Projekt (DURO I WE mit FPT Motor)

Truppentauglichkeitserklärung DURO I WE mit FPT Motor

Ergebnisbericht

Logistikabklärungen DURO I WE

3.1.3 Abgasmessung:

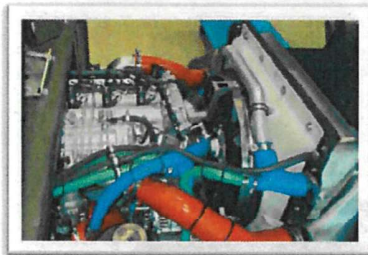
Im Lebensweg darf keine Abgasmessung mehr erforderlich sein. Auf dem Fahrzeug wird kein Abgasdokument mitgeführte.

3.2.2 Demontage / Montage Motor komplett

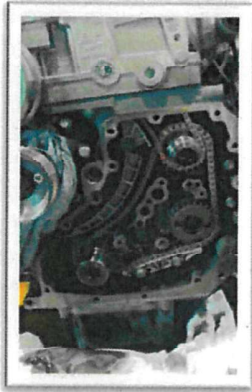
Die Schrauben des Schutzrohrs zu Motor unter dem Fahrzeug sind nicht gut zugänglich. Es ist sehr umständlich die beiden inneren Schrauben des Supports zu lösen. Die Form / Konstruktion des Support soll geändert werden, so dass die Schraube gut zugänglich werden.

Pos	Kapitel	Beurteilung / Ergebnis
1	3.2.2	Schutzrohr: Die Form / Konstruktion des Support soll geändert werden, so dass die Schrauben gut zugänglich sind.
2	4.2	Druckgeber: Kabelführung bei der Montage korrekt verlegen, so dass der Druckgeber keinen Kontakt mit dem Abgasrohr hat; Oder Aluminium Halter modifizieren, so dass der Druckgeber auf der Platte befestigt werden kann.
3	4.2.1	Antriebsachse: Auspuffanlage streift bei der Antriebsachse. Rohrleitung überarbeiten, respektive so befestigen, dass keine Berührung stattfindet.
4	5.1	Motorenbremse: Automatische Betätigung der Motorenbremse durch permanent / Runterschalten mit Fusstaster oder Bremspedal.
5	5.2	Ring zu Hecktüre: Der modifizierte Ring der Hecktüre soll aus Metall und nicht aus Kunststoff sein.
6	6	Alle NC-Fälle beheben.

4.1.1 AdBlue Tank:

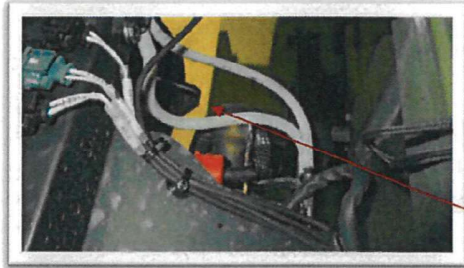
Der Einfüllstutzen ist für Lastwagen ausgelegt, so dass die bestehenden Tankstellen (Lastwagen Zapfsäule) verwendet werden können.

4.2.1 Partikelfilter:

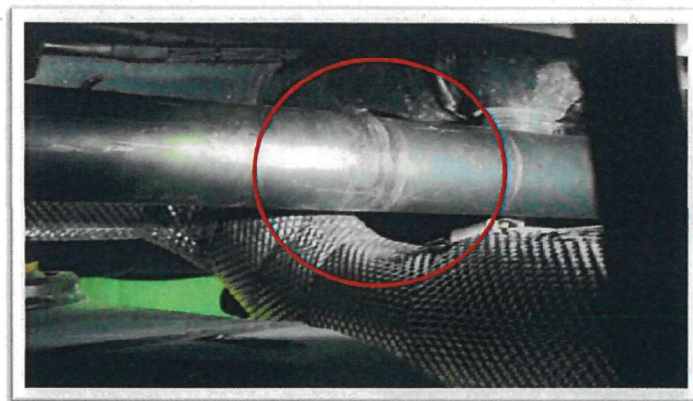
Auspuffanlage streift bei der Antriebsachse.

Rohrführung überarbeiten, respektive so befestigen, dass eine Berührung der Antriebsachse nicht möglich ist.
